Informe Consolidado de Solicitud de Aclaraciones, Rectificaciones y/o Ampliaciones a la Declaración de Impacto Ambiental del Proyecto “Parque Solar Fotovoltaico Leyda y Sistema de Almacenamiento de Energía con Baterías (BESS)”

Nombre del Titular : Susterra SpA
Nombre del Representante Legal : Raimundo Félix Guillermo Weinberger Konow
Dirección : Cerro El Plomo 5630, piso 15, Of 1501, Las Condes, Región Metropolitana

Figura N°1 Receptor humano.

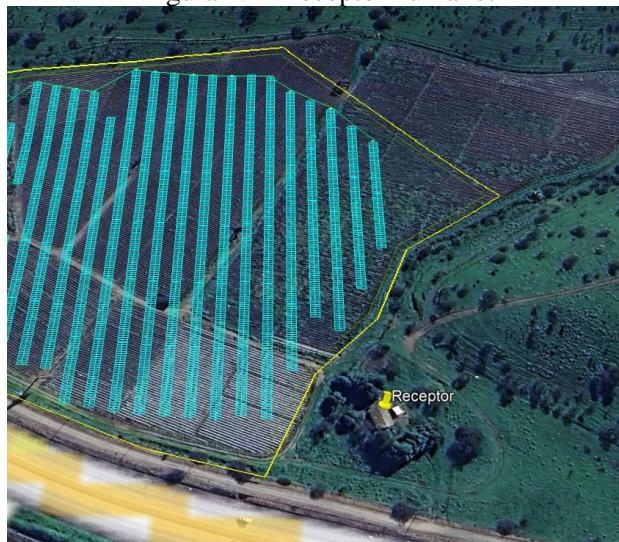
72. Se solicita al Titular caracterizar la vivienda ubicada en las coordenadas UTM, 19H este 278.111; norte 6.276.234. y de corresponder, incluir en los receptores humanos de ruido y vibración.

98. Según la observación del presente ICSARA de incluir receptores humanos no consideración en la modelación, corresponde a una vivienda emplazada colindante al proyecto, se solicita presentar la modelación actualizada y su cumplimiento normativo, tanto para ruido como para vibraciones.
